Federführend: A 61 Amt für Planung und Umwelt	AZ: Berichterstatte/-in:
Beratungsfolge: Datum Gremium Rat der Stadt Alsdorf 31.05.2022 Ausschuss für Stadtentwicklung	
Bebauungsplan Nr. 365 - Am alten SC Sportplatz - a) Aktualisierung des Empfehlungsbeschlusses zum Bebauungsplan Nr. 365 - Am alten SC Sportplatz - vom 07.09.2021 b) Beschlussfassung über die vorgebrachten Anregungen aus der öffentlichen Auslegung zum Bebauungsplan Nr. 365 - c) Satzungsbeschluss zum Bebauungsplan Nr. 365 - Am alten SC Sportplatz -

BEBAUUNGSPLAN NR. 365 AM ALTEN SC SPORTPLATZ

STÄDTEBAULICHES KONZEPT AM ALTEN SC SPORTPLATZ STADT ALSDORF

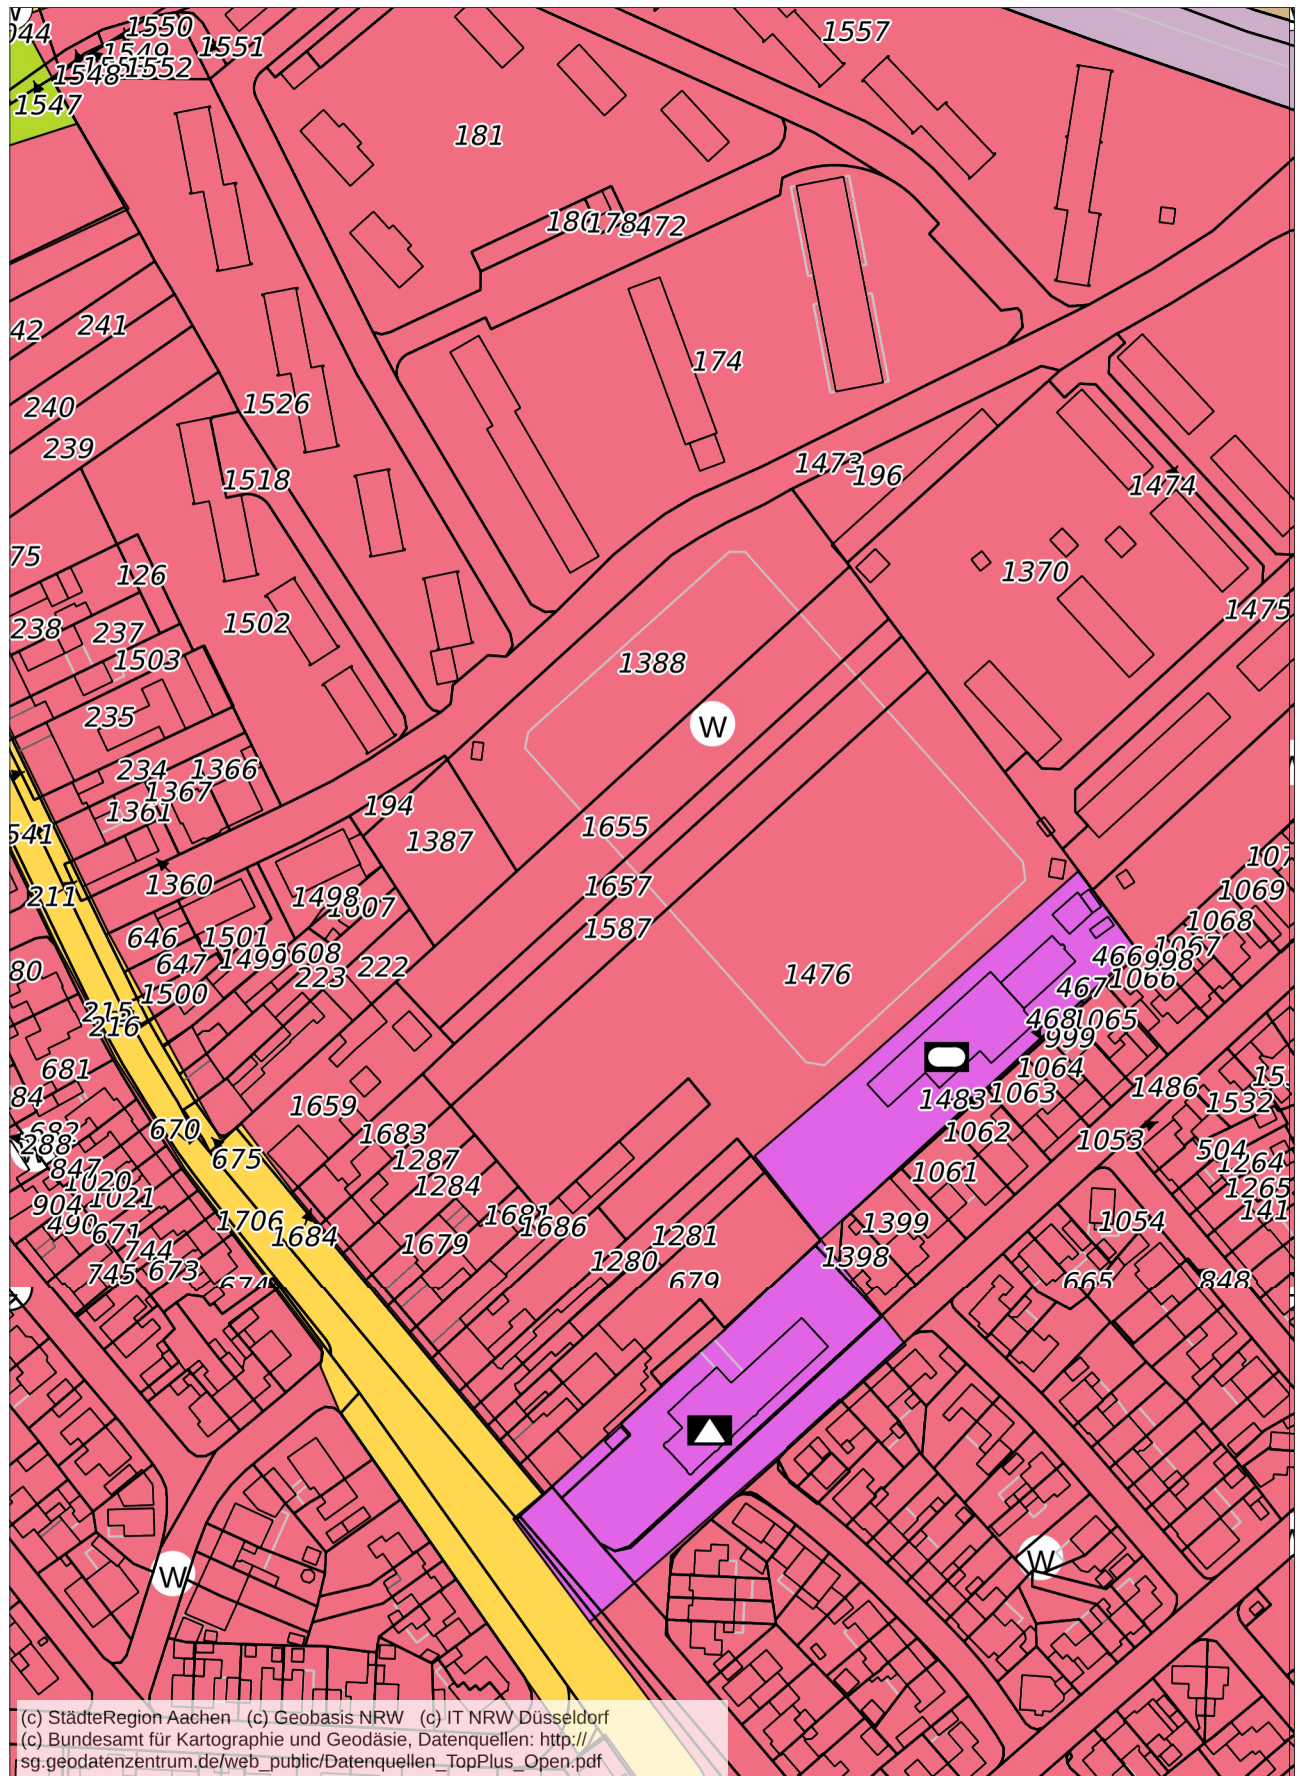
Bis auf den Verfahrensverlauf und eine geringfügige Optimierung des städtebaulichen Konzeptes (Anpassung der verkehrsberuhigten Straßenflächen sowie der Unterbringung des ruhenden Verkehrs in einer vergrößerten Tiefgarage) entspricht diese Sitzungsvorlage der Beschlussvorlage aus dem Ausschuss für Stadtentwicklung vom 07.09.2021 (VL 2021/0337/A61).

Die Anlage 3 (aktualisierter städtebaulicher Entwurf), Anlage 4 (Stellplatznachweis), Anlage 5 (Bebauungsplan) und Anlage 7 (Begründung) sind aus gegebenen Anlass, welcher dem Verfahrensverlauf zu entnehmen ist, angepasst und ausgetauscht.

BEBAUUNGSPLAN NR. 365 AM ALTEN SC SPORTPLATZ

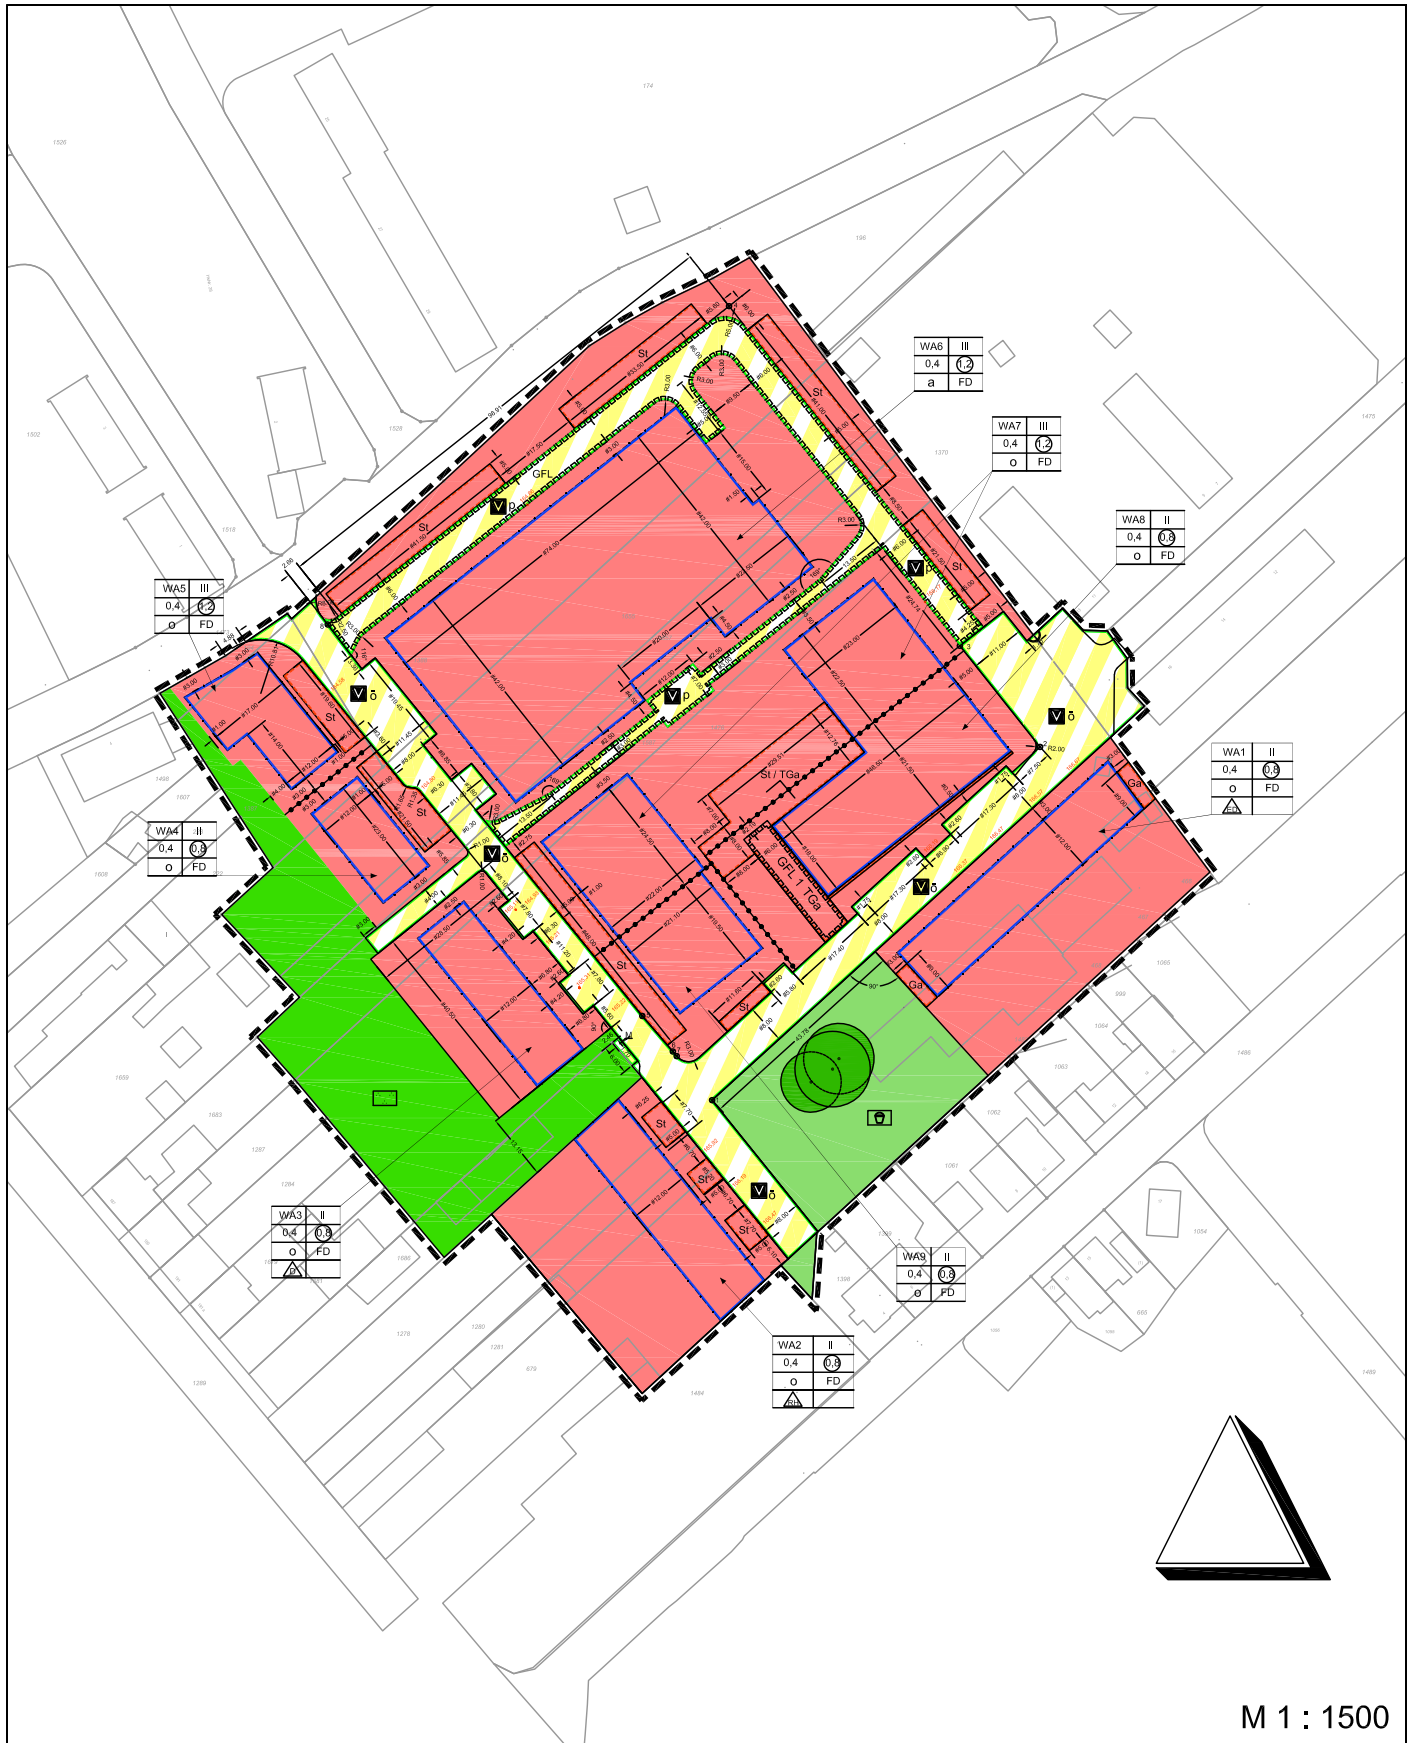
Im Rahmen der weiteren Ausarbeitung der detaillierten Ausbauplanung stellte sich heraus, dass die geplanten Verkehrsflächen zur Verkehrsberuhigung geringfügig zur bisherigen Planzeichnung des Bebauungsplanes abweichend bzw. das Stellplatzkonzept zugunsten eines höheren Grünanteils im oberirdischen Bereich optimiert werden kann. Aufgrund dessen wurde auf Grundlage der finalen Ausbauplanung die Planzeichnung des Bebauungsplanes aktualisiert. Folglich ist die Aktualisierung des vom Ausschuss für Stadtentwicklung gefassten Empfehlungsbeschlusses zum Satzungsbeschluss vom 07.09.2022 (VL2021/0337/A61) für den Rat der Stadt Alsdorf erforderlich.

Die im Bebauungsplan festgesetzten Höhenbezugspunkte wurden zwischenzeitlich auf ein der Tiefbauplanung entsprechendes Maß festgesetzt. Da die festgesetzten Bezugspunkte wenige Zentimeter unter den bisherigen Bezugspunkten liegen und die Festsetzungen zur Höhe baulicher Anlagen unverändert bleiben, ist nicht mit negativen städtebaulichen Auswirkungen zu rechnen.

Zusammengefasst ergeben sich aufgrund der finalen Ausbauplanung folgende Änderungen als Anpassungen, die im vorliegenden Bebauungsplan berücksichtigt sind:

im bisherigen BPlan	im angepassten BPlan
Oberirdisch öffentlich	40	37
Oberirdisch privat	108+12 Garagenstellplätze	86+12 Garagenstellplätze
Tiefgarage privat	16	40
GESAMT	176	175

- Anpassung der festgesetzten Höhenbezugspunkte auf die geplanten Straßenbegrenzungslinien unter Berücksichtigung des geplanten Ausbauquerschnitts
- Ergänzung eines Müllsammelplatzes zwischen WA 2 und WA 3
